한 국 농 어 촌 공 사 감 사

[주의]요구

제 목 [REDACTED]기초생활거점조성사업 공사감독 안전관리 소홀

[그림 1] 건설현장 안전관리 미흡 현황(가시설 등 설치)

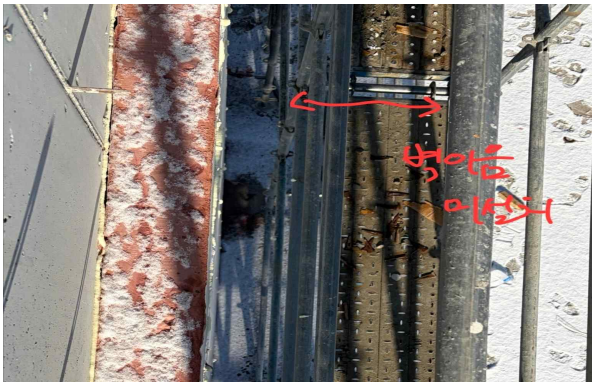
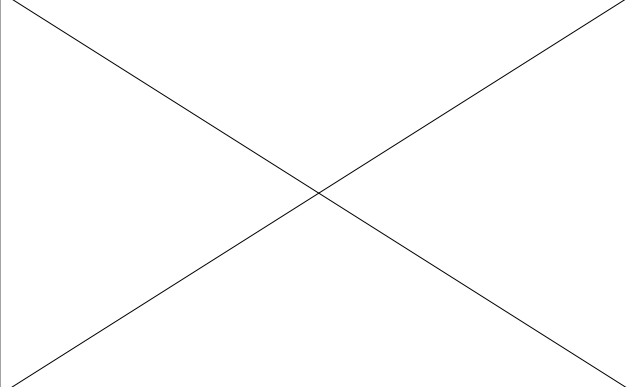
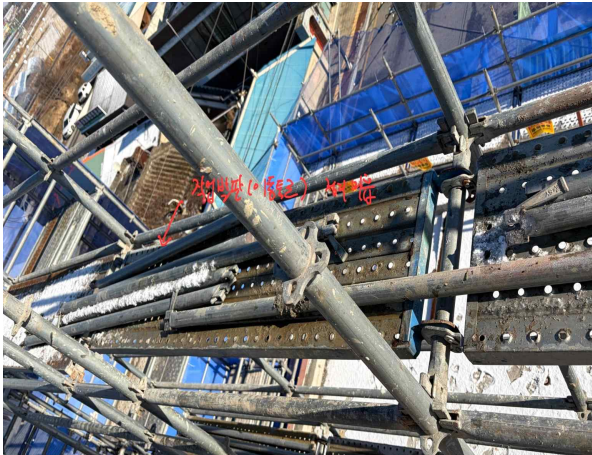
물로부터 근로자 보호를 위한 추락방지망을 수평면과의 각도를 기준(20도 이상 30도 이하)에 비해 부실하게 시공하여 유지하고 있으며 ② 가설구조물(시스템 비계 등) 근로자 추락방지 등을 위한 안전난간 및 작업발판 일부분을 미설치하였으며, ③시스템 비계를 설치시 견고하게 하기 위하여 수평재 등을 설치 하여야 하는데도 불구하고 수평재 및 벽이음 일부분을 미설치하여 부실하게 시공한 사실이 있으며

추락방지망 설치 미흡	안전난간 미설치

작업발판 미설치	수평재 등 미설치

벽이음 미설치
